[xavier\\_daron@orange.fr](mailto:xavier_daron@orange.fr)**CH22****COMPTE RENDU DE REUNION DE CHANTIER N°22**

**"RESIDENCE GRANDE FONTAINE"**

TRAVAUX DE GROS ENTRETIEN

Adresse : 22, 24, 26, 28 & 30 Ruelle Pavée, 97460 Saint Paul,  
 PC n° PC 974415 12A0101

Logement 22 / extension / chambre / vue depuis la rue

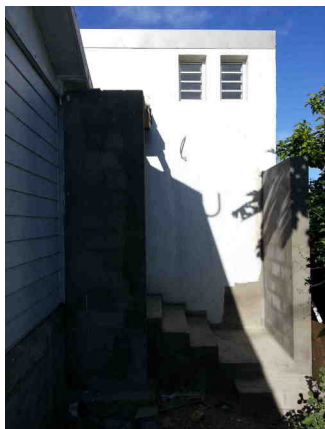
Logement 22 : peinture intérieure existant : réalisé en plafond : repasser une couche; à finaliser sur murs des que hors d'air assuré, en extérieur clous existants sur couverture existant : à retirer (compris dans préparation support)

Logement 22 / extension / charpente & couverture : chéneau zinc entre cuisine en extension et existant : en cours de réalisation

Logement 24 / extension / gros-oeuvre : enduit ciment en pignon : a reprendre
